原子力発電所の新規制基準適合性審査等の状況

令和5年4月5日
原子力規制庁

審査進捗状況表

北海道電力(株)泊発電所3号炉設置変更許可申請(本体施設)に係る審査状況【令和5年4月4日時点】

H27-B-1孔 深度74.36～74.50mの破碎部における薄片試料作製位置と最新活動面の関係

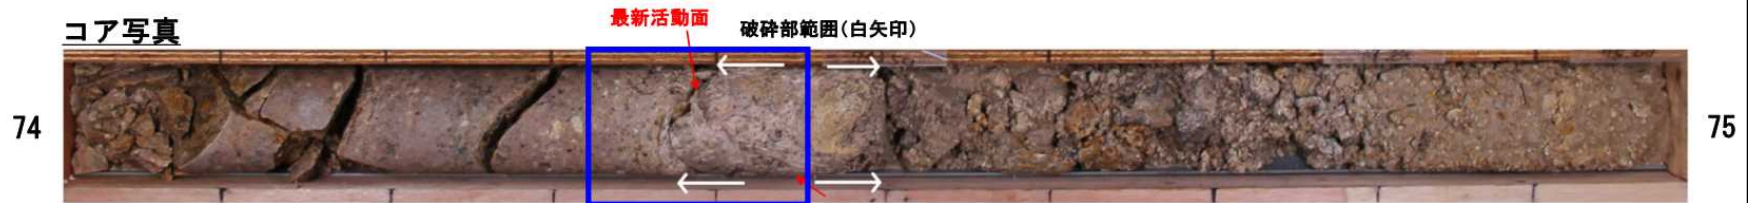
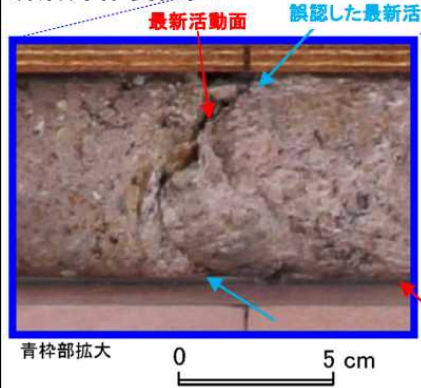
- ② 令和5年3月17日の審査会合において新たに報告された8箇所の誤りのうち3箇所は、薄片試料の作製位置の誤りであるが(参考1)、具体的には、元となるデータである「変位センス」(正断層センス、逆断層センス、横ずれセンス等)を確認するための薄片観察において(参考2)、薄片試料作製のためにボーリングコアから試料を切り出す際に最新活動面の位置を誤認したというものであり、それに伴い、元となるデータである「変位センス」に変更が生じるものである(参考3)。「変位センス」は、破砕部(断層)の連続性を検討するにあたって、その評価基準の一つにもなっていることから、非常に重要なデータである(参考4)。

第1113回審査会合でのコメントを踏まえ、条線観察及び薄片観察における観察箇所や試料作製箇所の適切性を分かりやすく確認できる資料を作成するために、研磨片の残試料を組み合わせたところ、薄片試料が最新活動面（深度74.40m）で作製されていないことを確認した。

【本件事象に伴い変更が必要となる審査資料】 第1099回審査会合資料1-4抜粋

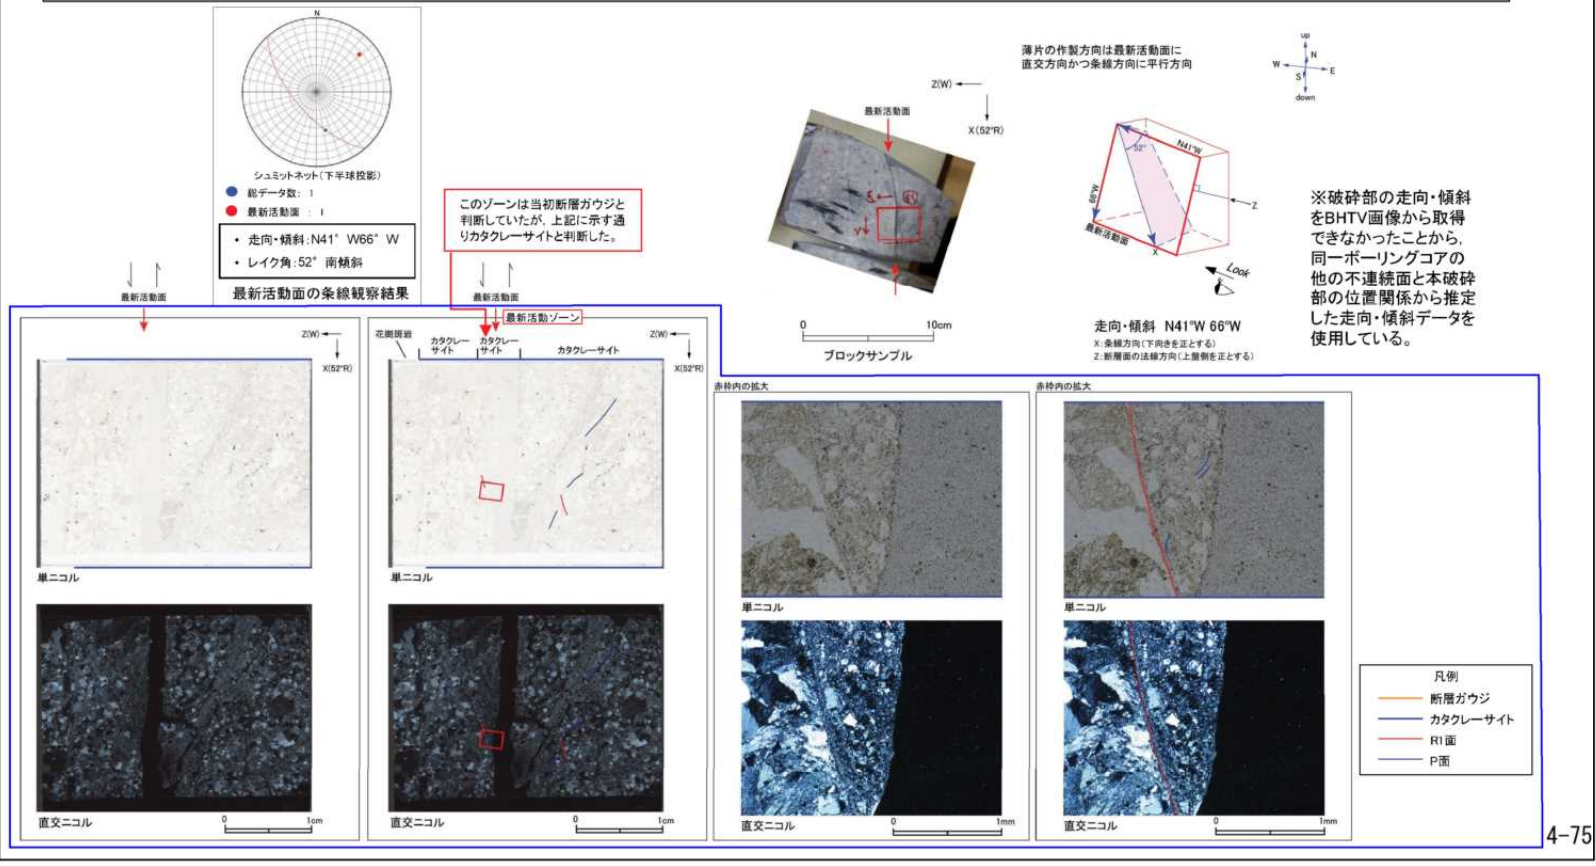
(変更の対象となる範囲に赤枠加筆)

H27-B-1 深度74.36~74.50m (1/2)
